改善箇所説明図

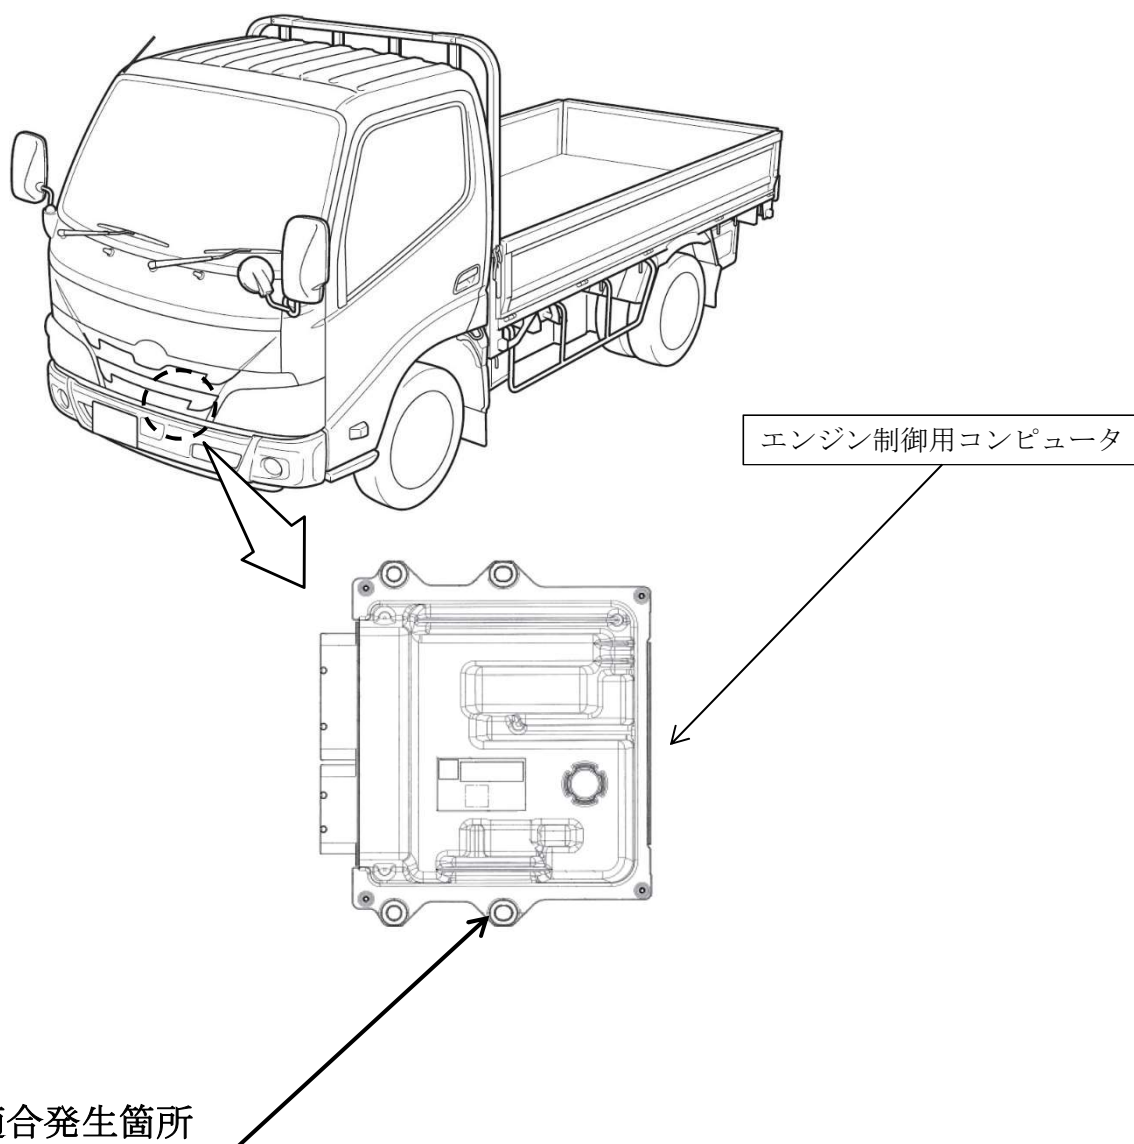
注： はプログラムを修正する部品を示す。

排出ガス発散防止装置において、エンジン制御コンピュータのプログラムが不適切なため、ターボチャージャから故障診断結果がエンジン制御コンピュータに送信されない状態となっている。そのため、ターボチャージャが故障してもエンジン警告灯が点灯しない。

改善の内容：

全車両、エンジン制御プログラムを対策仕様に修正する。

識別：改善実施済車にはフレーム右側に打刻された車台番号先頭桁の上に黄色ペイントを塗布する。
